Reactie- en antwoordnota zienswijze ontwerpbestemmingsplan 'Leeuwarden - Melkemastate'

Zienswijze 1: bewoners Melkemastate

De bestaande groenstrook blijft in stand

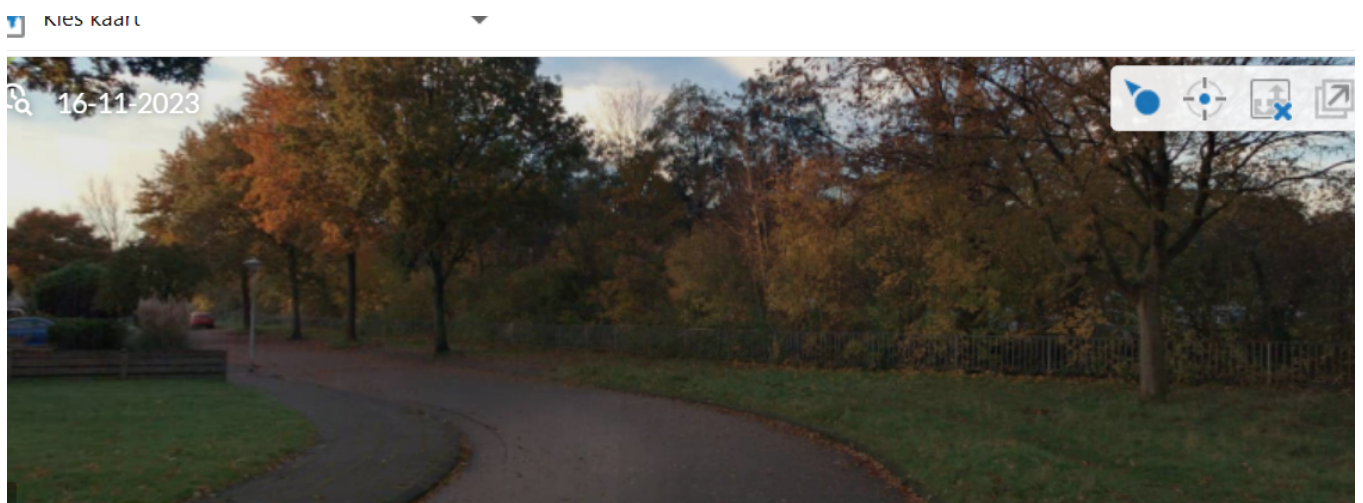
- f. Er is aangegeven woningen 3 verdiepingen hoog te bebouwen met een plat dak. Dit betekent dat wij niet alleen uitkijken op de zijkant van de woningen en daarmee een blokken beton, maar ook zal de lichtinval minder zijn. Daarnaast komen er waarschijnlijk op de platte daken zonnepanelen, kortom kom je al gauw op een hoogte van 9 tot 10 meter. Dat is voor ons onacceptabel.

De grondgebonden woningen krijgen inderdaad een hoogte van ca. 9 meter. De afstand van de nieuwbouw ten opzichte van de zijgevel van de woning van appellant bedraagt ca. 25 meter. Dit is ruimtelijk toereikend, zeker in een stedelijke situatie. Voor een goede stedenbouwkundige inpassing, wordt door de gemeente doorgaans de formule 'Geurtsen' gehanteerd. Dit is niet door de gemeenteraad van Leeuwarden vastgesteld, maar wel een gebruikelijk minimum volgens de voormalige Bouwverordeningen (TH Delft Afdeling Bouwkunde, Werkboek LAS, p.36, R. Geurtsen e.a.). De gemeente Leeuwarden beschouwt dit als een passende maatstaf voor een goede ruimtelijke ordening. Volgens deze methode wordt een hoogte - breedte verhouding van 2:3 toegepast. Zoals vermeld worden de grondgebonden woningen ca. 9 meter hoog. Volgens de formule Geurtsen bedraagt de minimale afstand tot de belendingen dan $(9/2) \times 3 = 13,5$ meter. Aangezien de afstand van de nieuwbouw tot de woning van de zienswijzenindiener ca. 25 meter bedraagt, wordt ruimschoots aan deze vereisten voldaan. Zoals hiervoor vermeld, zal verder de groenstrook nagenoeg geheel in stand blijven, waardoor het zicht op de nieuwbouw aanzienlijk wordt beperkt. De nieuwbouw zal niet leiden tot een vermindering van lichtinval. Tenslotte is het relevant dat de woning van de zienswijzenindiener gericht is op het noorden en dus niet op de nieuwbouw ten westen van deze woning.
